HT-203-1

## HTTR 設工認(第 2 回)申請に係る補足説明

令和 2 年 7 月 14 日

日本原子力研究開発機構 大洗研究所

第2回申請の一部補正(R2.3.30)に対する確認事項 (No/54 R2/7/9)

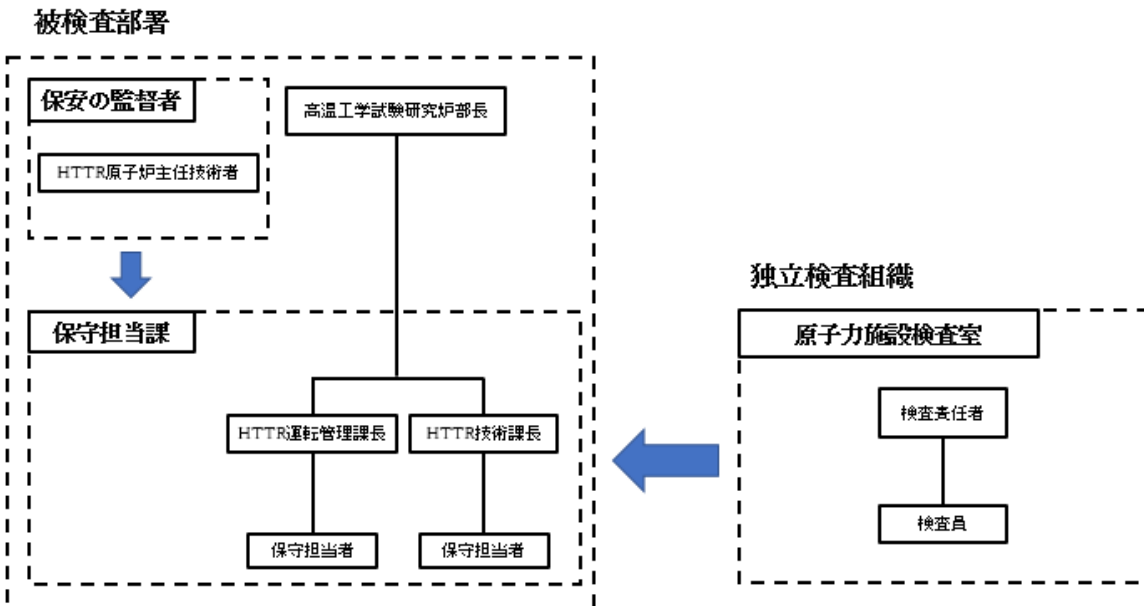
使用前事業者検査においては、消火設備、感知設備の技術基準適合性を消防検査記録による記録確認としているので、消防法令に基づく消火設備の検査方法を説明すること。(検査体制、検査方法、検査実施主体、実施時期等)

#### 【回答】

使用前事業者検査において実施する記録確認検査として、検査体制、検査方法、検査実施主体、実施時期等は以下のとおりである。
